ECE/TRANS/WP.29/2009/56  
9 avril 2009

Proposition de complément 9 à la série 05 d'amendements au Règlement n° 83  
(Émissions des véhicules des catégories M<sub>1</sub> et N<sub>1</sub>)

Communication du Groupe de travail de la pollution et de l'énergie (GRPE)\*

Annexe 13, modifier comme suit:

Figure 8/1: Paramètres mesurés lors des essais d'émissions pendant et entre les cycles où se produit une régénération (il s'agit d'un exemple: les émissions pendant la période "D" peuvent en fait augmenter ou diminuer)

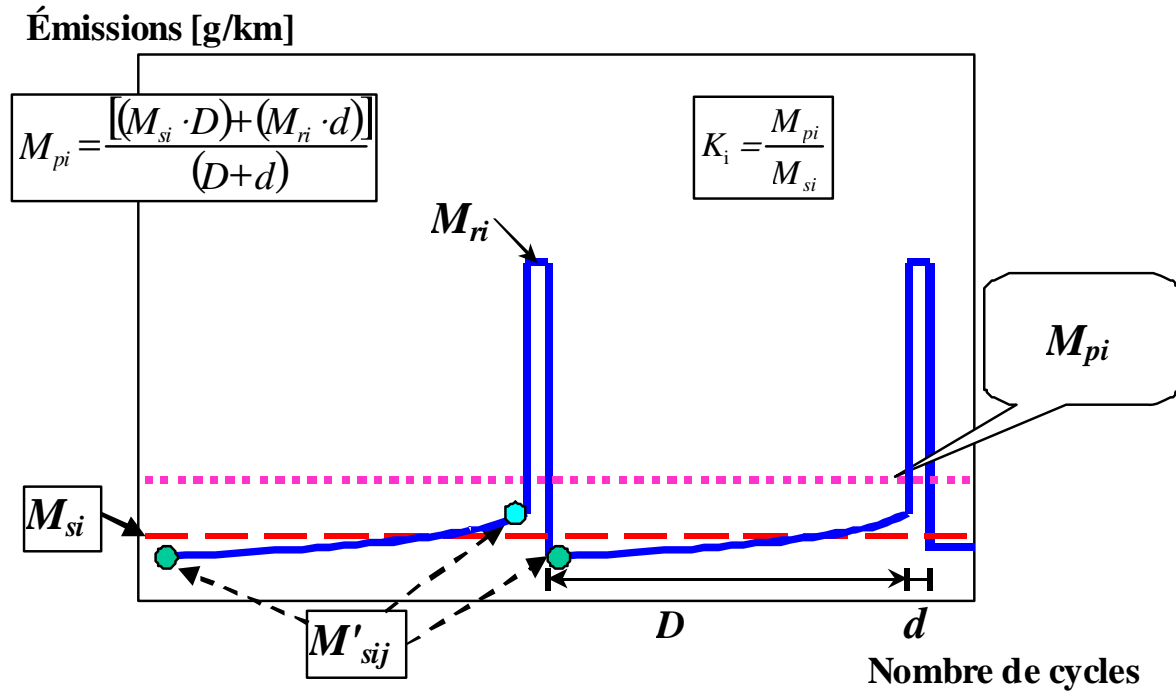
La figure 8/1 représente les paramètres mesurés.

3.3.1 Calcul du coefficient de régénération K pour chaque polluant i considéré

$$K_i = M_{pi} / M_{si}$$

Figure 8/2: Paramètres mesurés lors des essais d'émissions pendant et entre les cycles où se produit une régénération (il ne s'agit que d'un exemple)

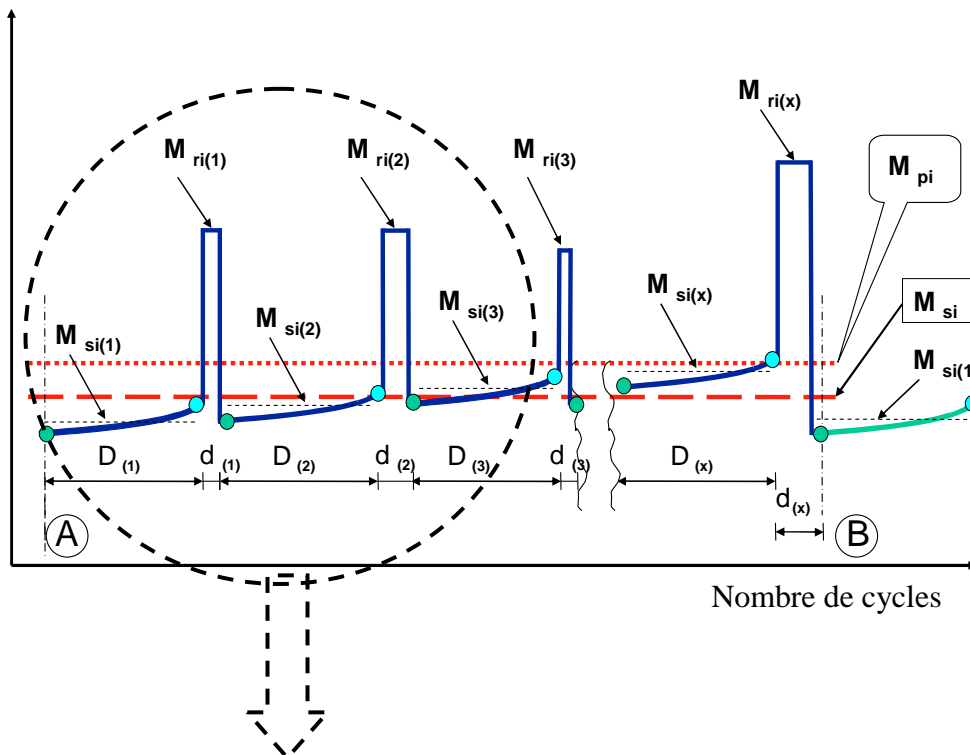
La figure 8/2 représente les paramètres mesurés.

Le calcul du facteur  $K_i$  pour les dispositifs à régénération périodique multiple n'est possible qu'après un certain nombre de phases de régénération pour chaque dispositif. À l'issue de la procédure complète (A à B, voir fig. 8/2), on devrait retrouver les conditions de départ A.

Figure 8/3: Paramètres mesurés lors des essais d'émissions pendant et entre les cycles où se produit une régénération (il ne s'agit que d'un exemple)

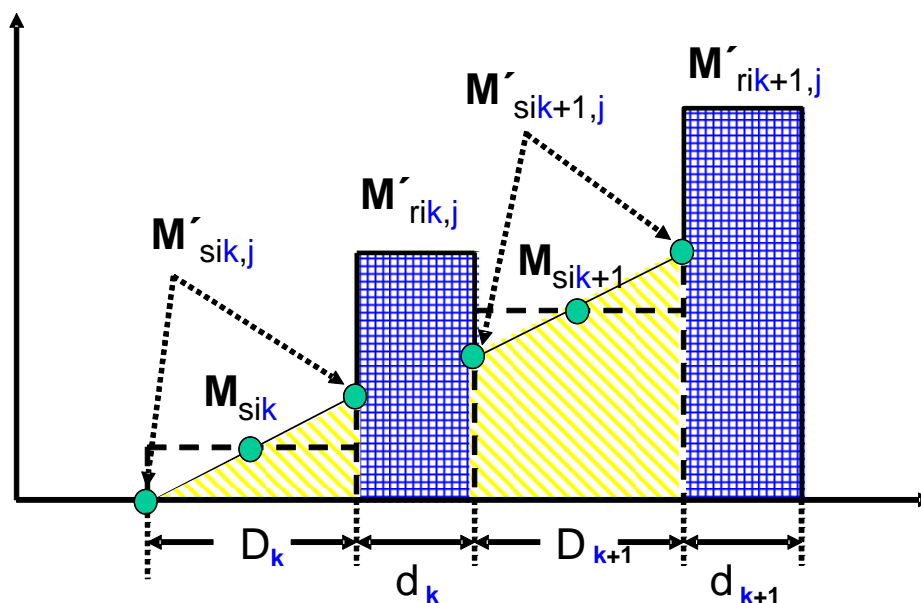
Pour plus de détails sur l'exemple de procédé voir la figure 8/3

Ci-après est donnée l'explication détaillée du cas à la fois simple et réaliste qu'est l'exemple de la figure 8/3 ci-dessus:

1. DPF: régénération à intervalles réguliers et émissions équivalentes ( $\pm 15\%$ ) entre les phases de régénération

2. DeNOx: la désulfuration (extraction du  $SO_2$ ) commence avant que l'incidence du soufre sur les émissions soit décelable ( $\pm 15\%$  des émissions mesurées)

3. Système complet (DPF + DeNOx):
